泊発電所3号炉 基準津波の策定 (コメント回答)

令和6年11月8日
北海道電力株式会社

○本資料では、令和6年8月2日審査会合の指摘事項の回答として、基準津波の策定のうち「行政機関による津波評価」及び「比較的層厚が大きい津波堆積物の考察」について説明する。

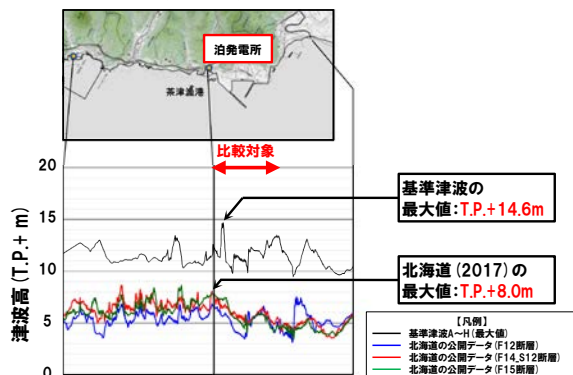
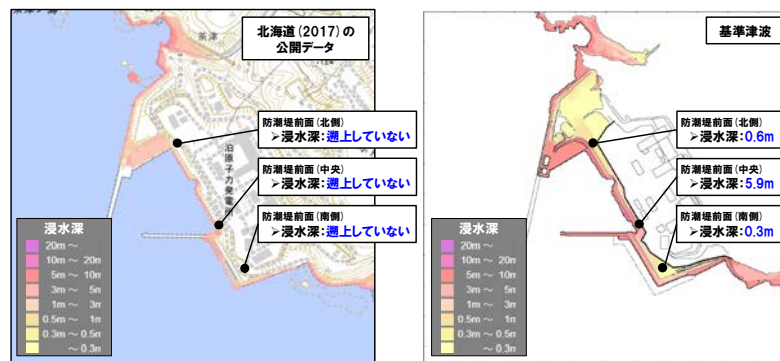
指摘事項	回答概要
○策定した基準津波と行政機関による津波評価との比較の説明において、行政機関により評価されている津波高（敷地又はその周辺における浸水深等）が示されていない。	○行政機関より評価されている津波高及び浸水深（以降では、「行政機関の公開データ」と呼ぶ）を整理し、以下に示す行政機関毎の比較可能な公開データに応じて、基準津波の比較を実施する。 ➢ 北海道（2017）の公開データ：「泊発電所位置」の津波高及び浸水深 ➢ 国土交通省ほか（2014）の公開データ：「泊村」及び「共和町」の津波高
➢ 先ずは、北海道（2017）及び国土交通省ほか（2014）により評価されている津波高と基準津波との比較を行い説明すること。	○北海道（2017）では、敷地周辺の津波高が比較的詳しく公開されていることから、北海道（2017）を主な比較対象とする。 《基準津波と北海道（2017）の公開データによる津波高の比較（左下図参照）》 ○基準津波の津波高（「泊発電所位置：T.P.+14.6m」）は、北海道（2017）により評価されている津波高（「泊発電所位置：T.P.+8.0m」）と比較して、高いことを確認した。 《基準津波と国土交通省ほか（2014）の公開データによる津波高の比較（P21参照）》 ➢ 基準津波の津波高（「泊村：T.P.+21.3m」及び「共和町：T.P.+16.1m」）は、国土交通省ほか（2014）により評価されている津波高（「泊村：T.P.+14.1m」及び「共和町：T.P.+6.0m」）と比較して、高いことを確認した。
➢ 特に、北海道（2017）では、敷地周辺の浸水深が比較的詳しく記載されていることから、基準津波と直接的な比較ができるため、敷地における評価値との比較結果を示すこと。	《基準津波と北海道（2017）の公開データによる浸水深の比較（右下図参照）》 ○基準津波の浸水域は、北海道（2017）により評価されている浸水域と比較して、広範囲に遡上していることを確認した。 ○基準津波の浸水深は、北海道（2017）により評価されている浸水深と比較して、大きいことを確認した。

《基準津波と北海道（2017）の公開データによる津波高の比較》

《基準津波と北海道（2017）の公開データによる浸水深の比較》

【STEP1】北海道(2017)の公開データとの比較(1/3) 泊発電所位置の津波高の比較結果

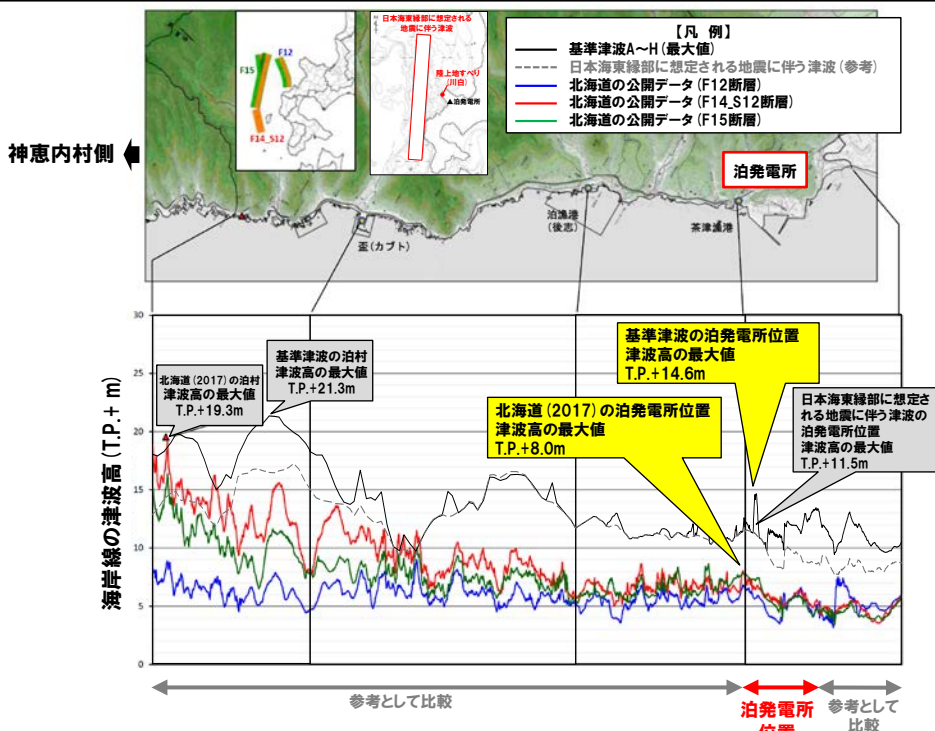
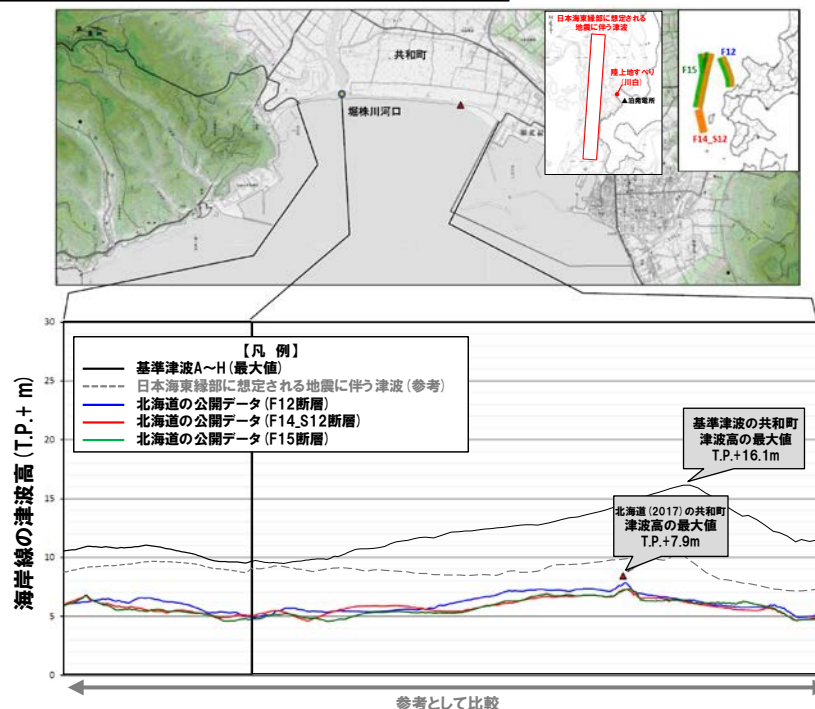
- 北海道(2017)では、泊村及び共和町の海岸線における津波高の分布図(下図を参照)が公開されている。
- 敷地への影響を確認する観点から、泊発電所位置(下図の**朱書き箇所**)を比較対象とする。
- 北海道(2017)により評価されている津波高は、「泊発電所位置:T.P.+8.0m」である。

- 北海道(2017)では、海岸線の津波高を公開していることから、基準津波についても、北海道(2017)と同様に海岸線の津波高を整理した。
- 基準津波の津波高は、「泊発電所位置:T.P.+14.6m」となった。
- 以上より、基準津波の津波高(「泊発電所位置:T.P.+14.6m」)は、北海道(2017)により評価されている津波高(「泊発電所位置:T.P.+8.0m」)と比較して、高いことを確認した。

【STEP1】 北海道 (2017) の公開データとの比較 (2/3) 泊発電所周辺の浸水深の比較結果

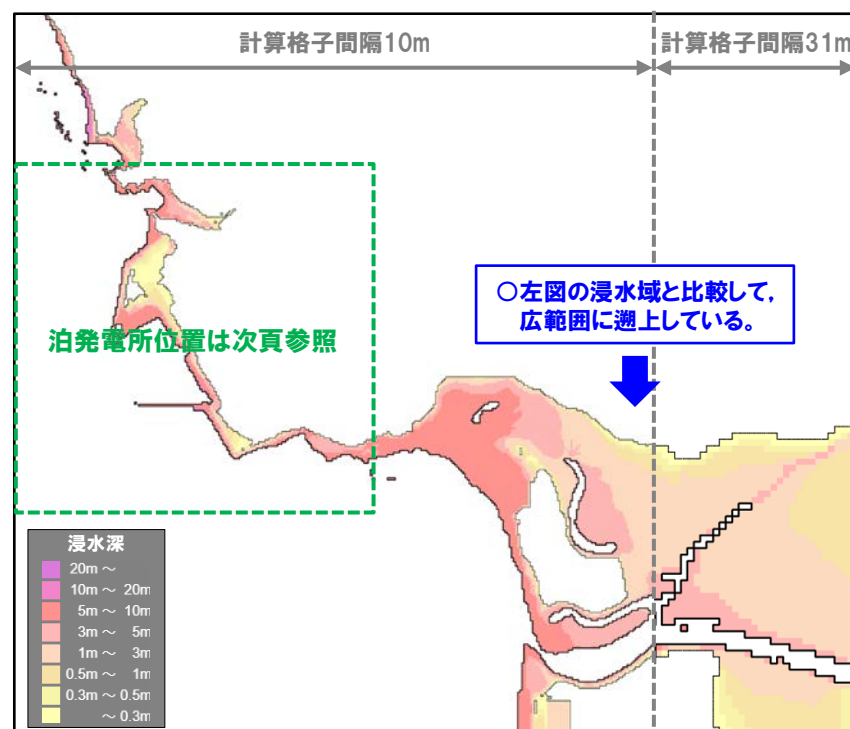
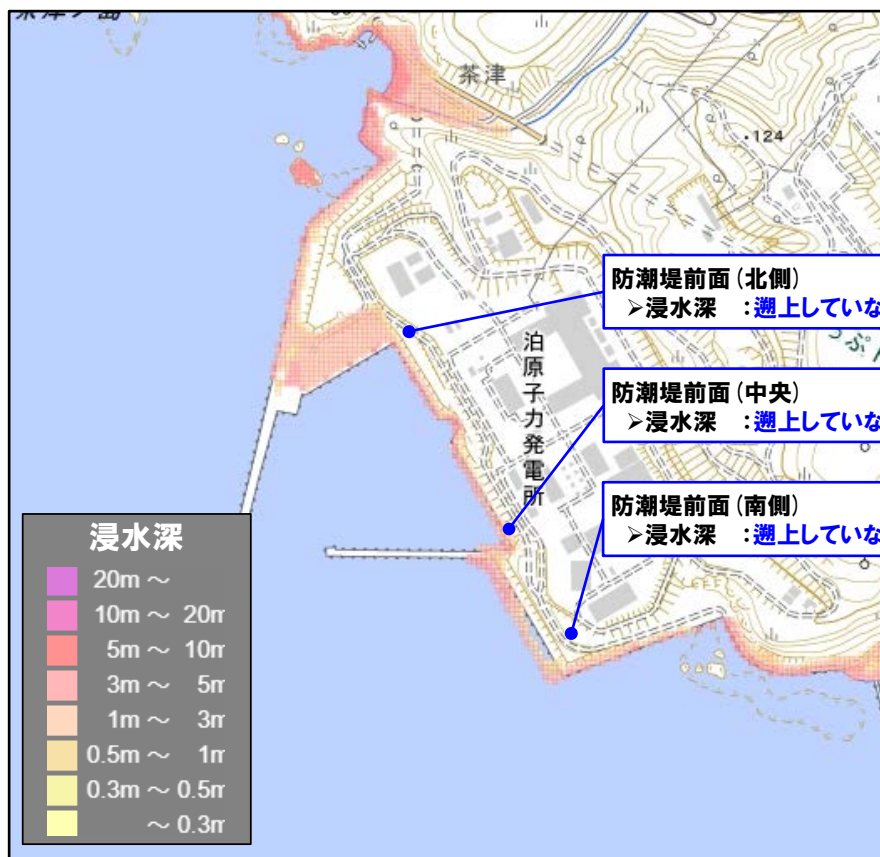
○北海道 (2017) では、北海道日本海沿岸の浸水深分布が公開されており、このうち泊発電所周辺の浸水深分布図を左下図に示した。

○基準津波の浸水域は、北海道 (2017) により評価されている浸水域と比較して、広範囲に遡上していることを確認した。

○基準津波の浸水深は、北海道 (2017) により評価されている浸水深と比較して、大きいことを確認した。

【STEP1】国土交通省ほか(2014)の公開データとの比較(2/2) 泊村, 共和町の津波高の比較結果

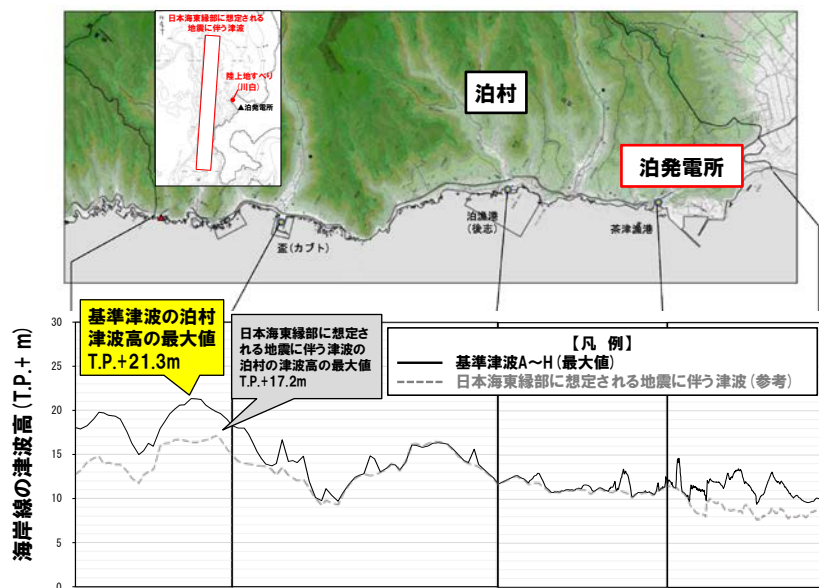
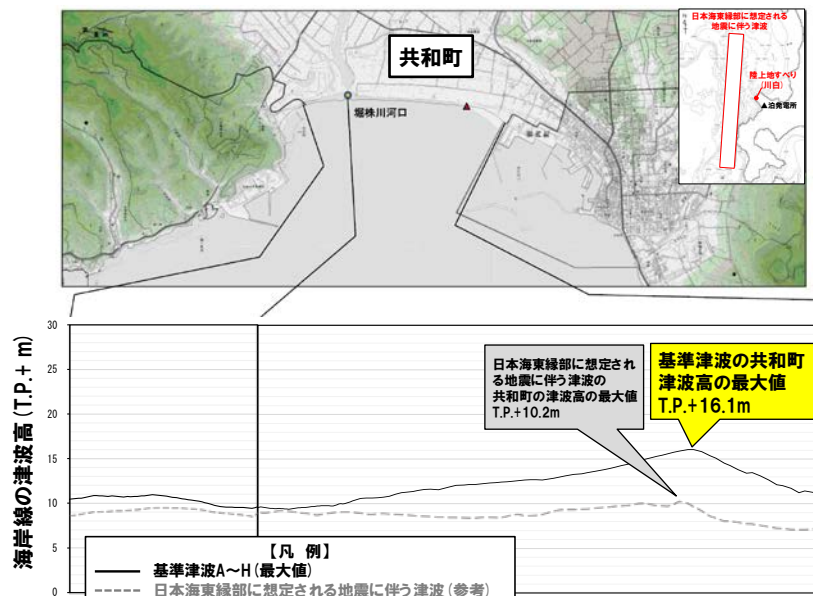
- 泊村及び共和町の津波高は、右表のとおりである。
- 国土交通省ほか(2014)により評価されている津波高は、「泊村:T.P.+14.1m」及び「共和町:T.P.+6.0m」である。

- 国土交通省ほか(2014)では、市町村別に津波高を整理していることから、基準津波についても泊村及び共和町の津波高を用いて比較した※。
- 基準津波の津波高は、「泊村:T.P.+21.3m」及び「共和町:T.P.+16.1m」となった(下図を参照)。
- 以上より、基準津波の津波高(「泊村:T.P.+21.3m」及び「共和町:T.P.+16.1m」)は、国土交通省ほか(2014)により評価されている津波高(「泊村:T.P.+14.1m」及び「共和町:T.P.+6.0m」)と比較して、高いことを確認した。

概要 (1/2)

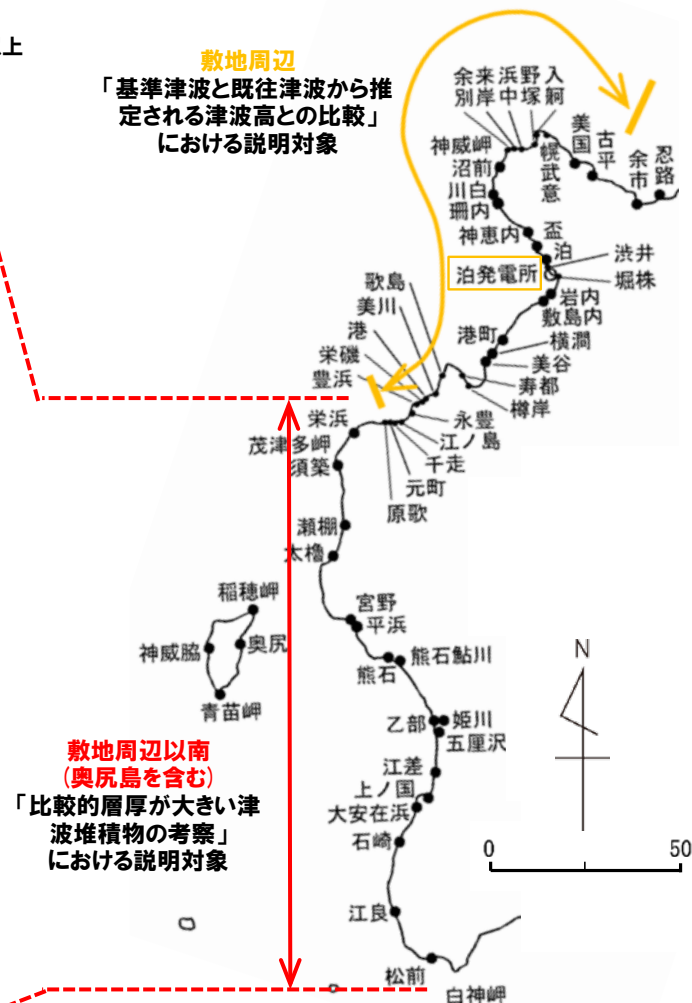
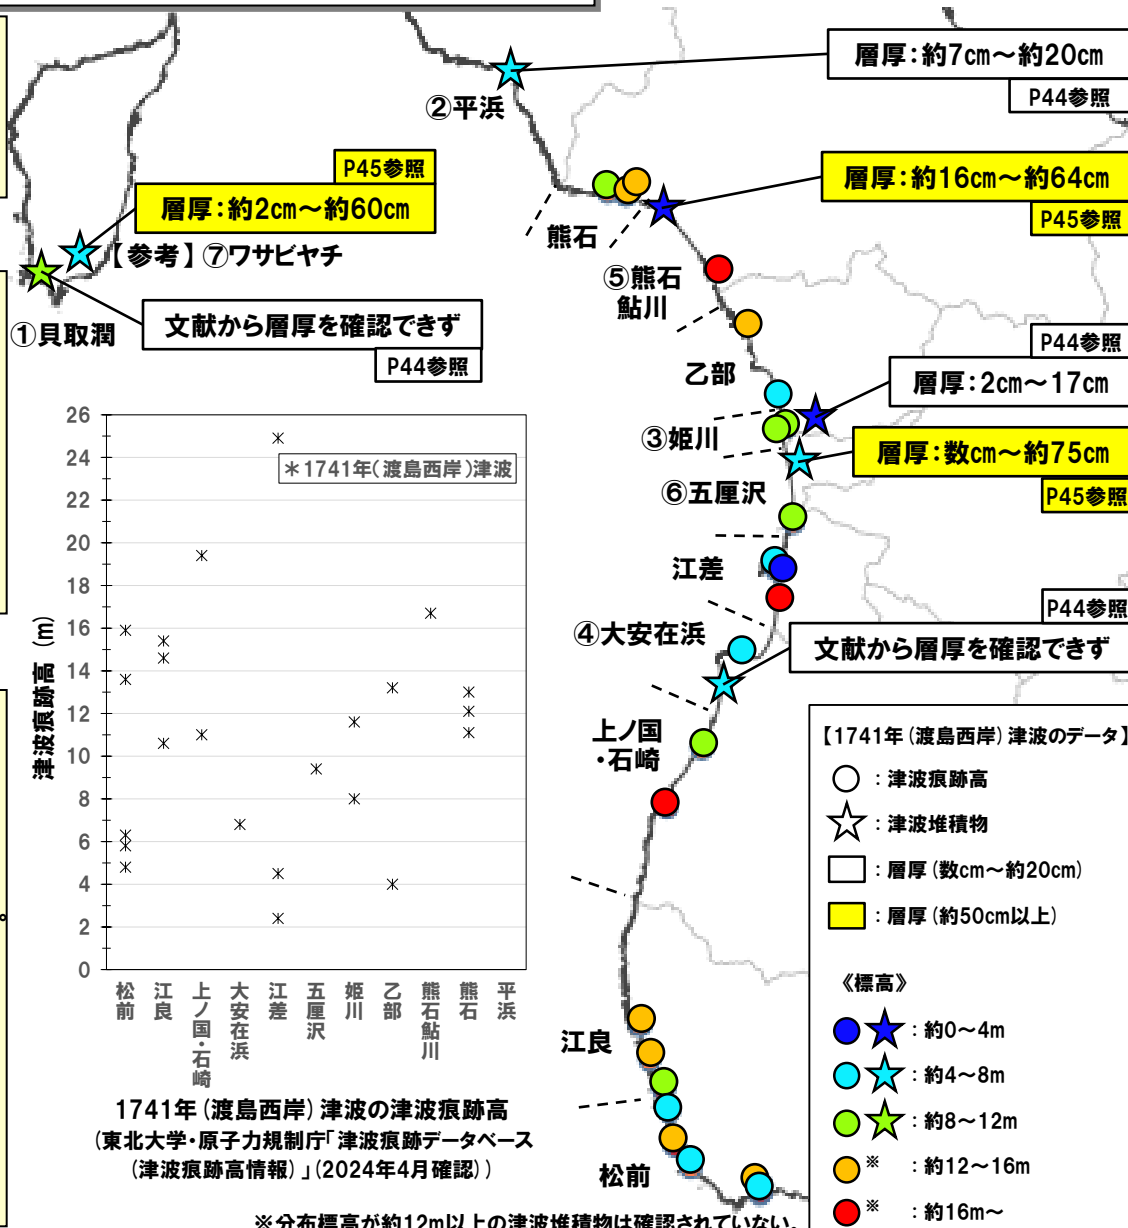
- 令和6年6月11日の審査会合にて、「最新知見を反映した場合においても、既往津波を大きく超える巨大な津波を示す津波堆積物は確認されていないという評価結果に見直しは生じなかった」ことを説明している。
- その際、泊発電所の敷地周辺以南(奥尻島を含む)において、比較的層厚が大きい津波堆積物(例:熊石鮎川64cm)が観察されていることについて確認があったことから、「比較的層厚が大きい(約50cm以上)津波堆積物」について考察した。

- 1741年 (渡島西岸) 津波により、概ね「標高4m～16mの津波痕跡」及び「分布標高0～12mの津波堆積物」が敷地周辺以南 (奥尻島を含む) の全域に分布していた。
 - 江差及び上ノ国・石崎では、標高16mを大きく超える津波痕跡高も確認されているが、これらは地形的な要因による局所的な津波の痕跡と推定される。
- 津波堆積物の層厚は、概ね「数cm～約20cm」で分布していた。
 - 「⑤熊石鮎川」及び「⑥五厘沢」においては、50cmを超える大きな層厚が確認されていることから、その要因を考察した。

- 各地点における津波堆積物の分布状況を、詳細に確認した結果、層厚が概ね「数cm～約20cm」の津波堆積物は、「沿岸」や「河口の氾濫原」に分布していた (P44参照)。
- 一方、層厚50cm以上の津波堆積物は、「⑤熊石鮎川：見市川河口部のうち、津波の浸水経路で標高差のある地点」や「⑥五厘沢：海岸砂丘に囲われた河川の谷底」に分布していた (P45参照)。
- 藤原 (2015) では、以下 i ～ iii の特徴を有する地形の場合、津波堆積物の層厚は大きくなりやすいとされており、「⑤熊石鮎川：見市川河口部のうち、津波の浸水経路で標高差のある地点」は特徴 i 及び ii、「⑥五厘沢：海岸砂丘に囲われた河川の谷底」は特徴 ii 及び iii に該当することから、50cmを超える大きな層厚が確認されたと推定される。
 - 特徴 i：流速や浸水深が急減する地形
 - 特徴 ii：谷地形等、堆積物を溜める地形
 - 特徴 iii：浸水経路上に堆積物の供給源が豊富にある地形

【考察】津波堆積物の分布 (2/4) 層厚「約50cm以上」の津波堆積物

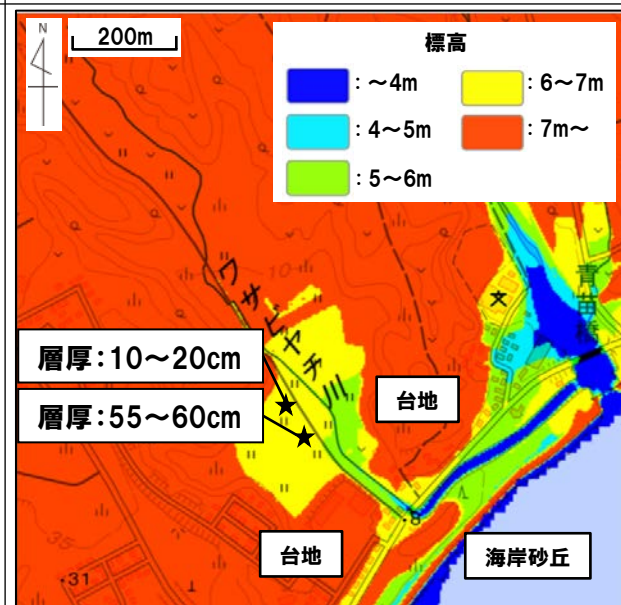
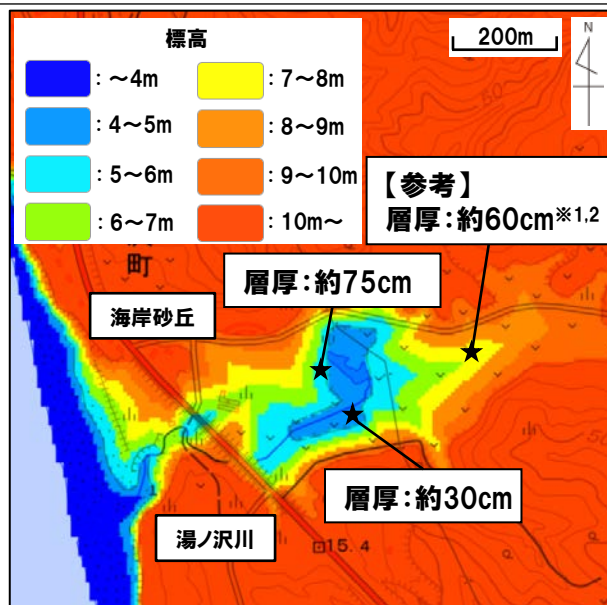
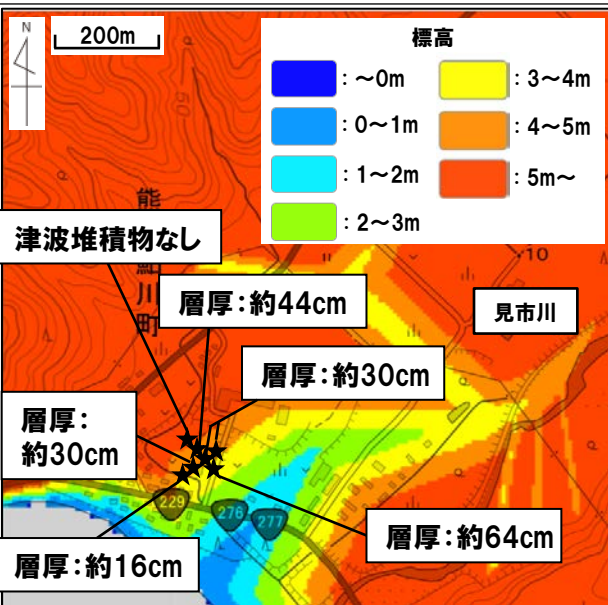
○⑤熊石鮎川, ⑥五厘沢及び⑦ワサビヤチ※1は, 藤原 (2015) にて津波堆積物の層厚が大きくなりやすいとされている以下 i ~ iii の地形的特徴に該当することから, 層厚50cm以上の津波堆積物が確認されたと推定される (詳細は下図のとおり)。

見市川河口部は特徴 ii に該当するとともに, 津波の浸水経路 (見市川から北西の川岸方向) で標高差のある地点は特徴 i に該当し, 標高差で津波の流速及び浸水深さが急減した結果, 標高が低い地点に分布する津波堆積物の層厚が特に大きくなったと推定される (約64cm)。

津波の浸水経路に位置する海岸砂丘が上記特徴 iii に該当するとともに, 湯ノ沢川の谷口は砂丘で縁取られ上記特徴 ii に該当することから, 海岸砂丘近傍に分布する津波堆積物の層厚が特に大きくなったと推定される (約75cm)。

津波の浸水経路に位置する海岸砂丘が上記特徴 iii に該当するとともに, ワサビヤチ川の氾濫原は台地及び砂丘に囲われ上記特徴 ii に該当することから, 海岸砂丘近傍に分布する津波堆積物の層厚が特に大きくなったと推定される (55~60cm)。

【考察】津波堆積物の分布 (3/4) ⑤熊石鮎川に関する東大地震研 (2017) のレビュー

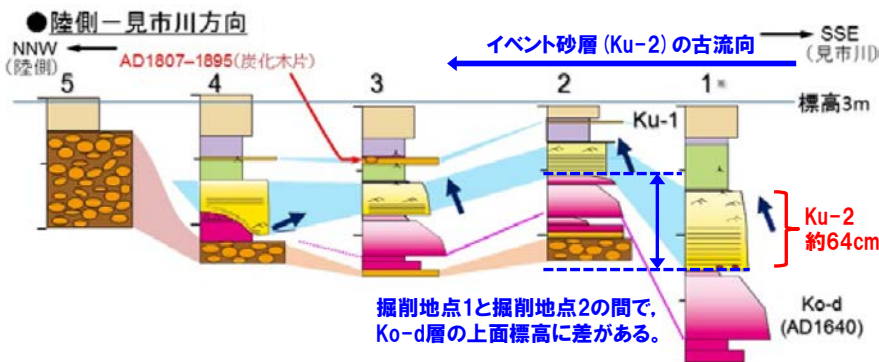
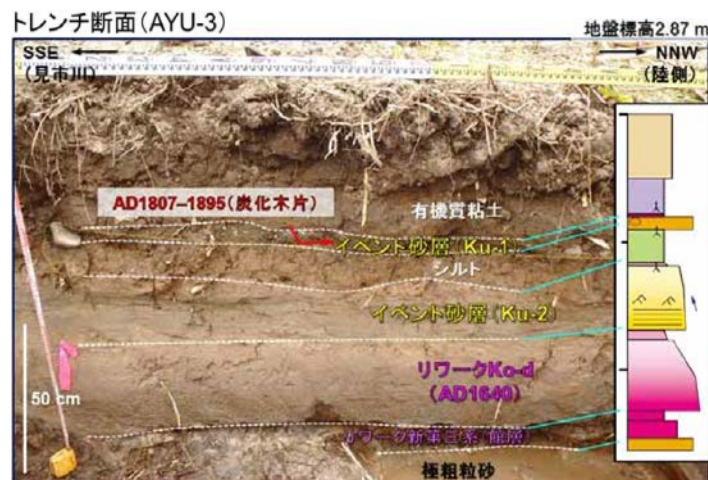
○⑤熊石鮎川が、藤原 (2015) にて津波堆積物の層厚が大きくなりやすいとされている地形的特徴に該当するかを考察するため、東大地震研 (2017) をレビューした (右図参照、当社にて一部加筆)。

○津波堆積物とされる砂層は、見市川から北西の川岸方向に向かって供給され、標高が高くなる掘削地点2の手前 (掘削地点1) で最大の厚さを呈していることから、藤原 (2015) による地形的特徴「i : 流速や浸水深が急減する地形」に起因して堆積したものと考えられる。

○また、東大地震研 (2017) に記載はないが、見市川河口部の地形は、藤原 (2015) による地形的特徴「ii : 谷地形等、堆積物を溜める地形」に該当すると考えられる。

○以上より、⑤熊石鮎川にて層厚が大きい津波堆積物が確認された地点は、藤原 (2015) による地形的特徴 i 及び ii に該当するため、津波堆積物の層厚が特に大きくなったと推定される。

【考察】津波堆積物の分布 (4/4) ⑥五厘沢に関するKawakami et al. (2017b) のレビュー

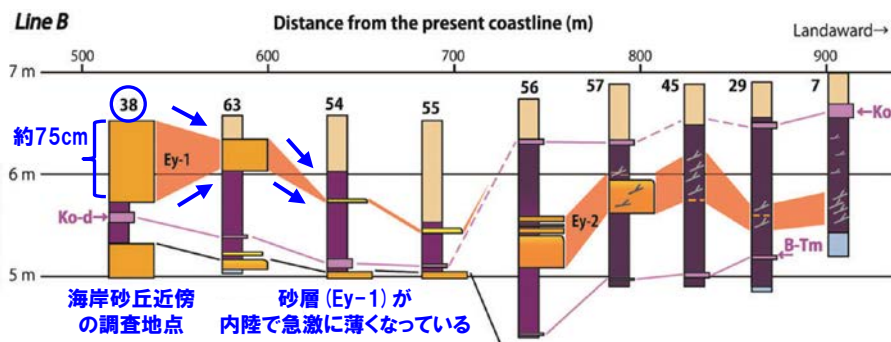
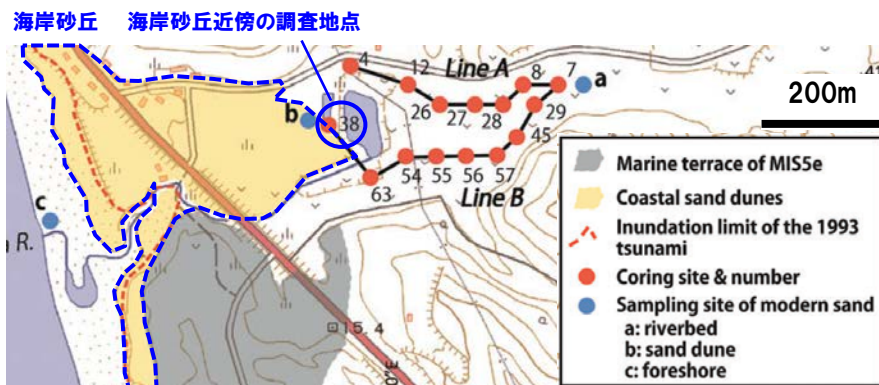
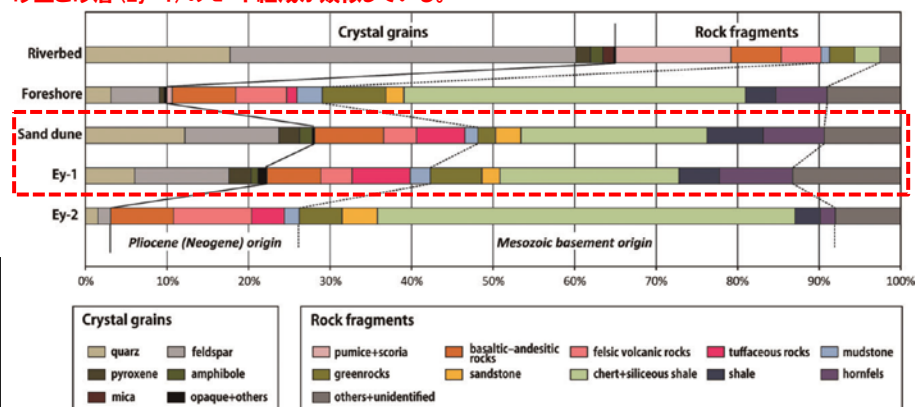
○⑥五厘沢が、藤原 (2015) にて津波堆積物の層厚が大きくなりやすいとされている地形的特徴に該当するかを考察するため、Kawakami et al. (2017b) をレビューした (右図参照, 当社にて一部加筆)。

○津波堆積物とされる砂層は谷底で確認され、谷口は砂丘で縁取られることから、⑥五厘沢は、藤原 (2015) による地形的特徴「ii: 谷地形等、堆積物を溜める地形」に該当すると考えられる。

○津波堆積物とされる砂層は、海岸砂丘から供給され、砂丘付近で最大の厚さを呈していることから、⑥五厘沢は、藤原 (2015) による地形的特徴「iii: 堆積物の供給源が浸水経路上に豊富にある地形」に該当すると考えられる。

○以上より、⑥五厘沢にて層厚が大きい津波堆積物が確認された地点は、藤原 (2015) による地形的特徴 ii 及び iii に該当するため、津波堆積物の層厚が特に大きくなったと推定される。
